SERVICE BULLETIN NO. / TECHNISCHE MITTEILUNG NR. MSB 817-060

ATA 55-30 Vertical Stabilizer

Installation of an access panel

REPAIR INSTRUCTION REPARATURANWEISUNG

7.1

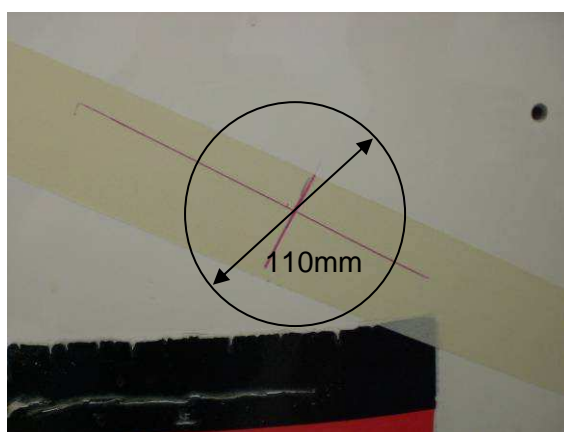
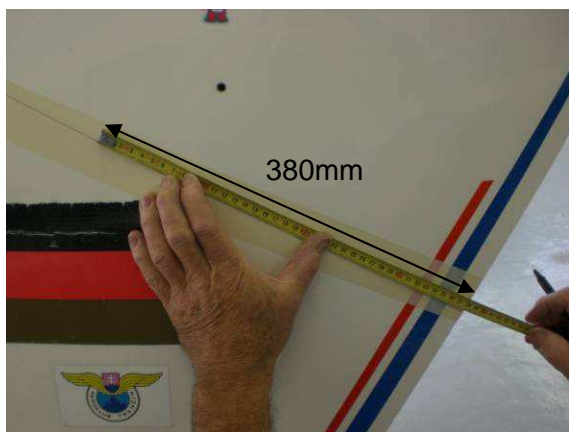
Cut hole of 110mm diameter in Vertical Stabilizer according to figures for G 109 or G 109B, respectively. Adapt hole to Ring (item1 of List 9). An exact and well processed edge reduces the effort for the later necessary finishing work.

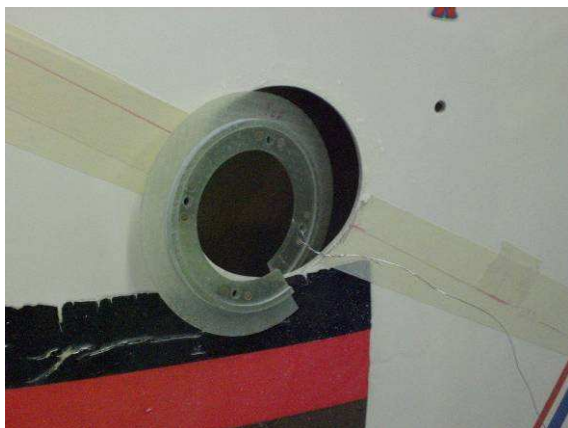
7.3
After curing prepare adherend surface.

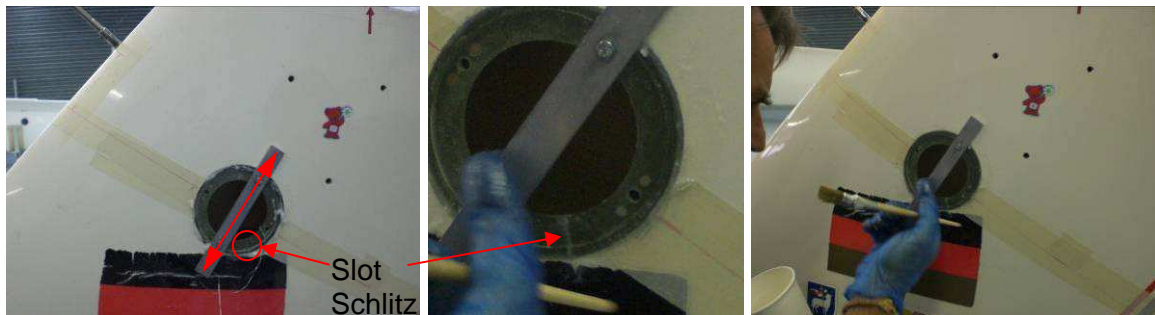
Note: A safety wire at the ring enables working without the risk of the ring falling into the fin.
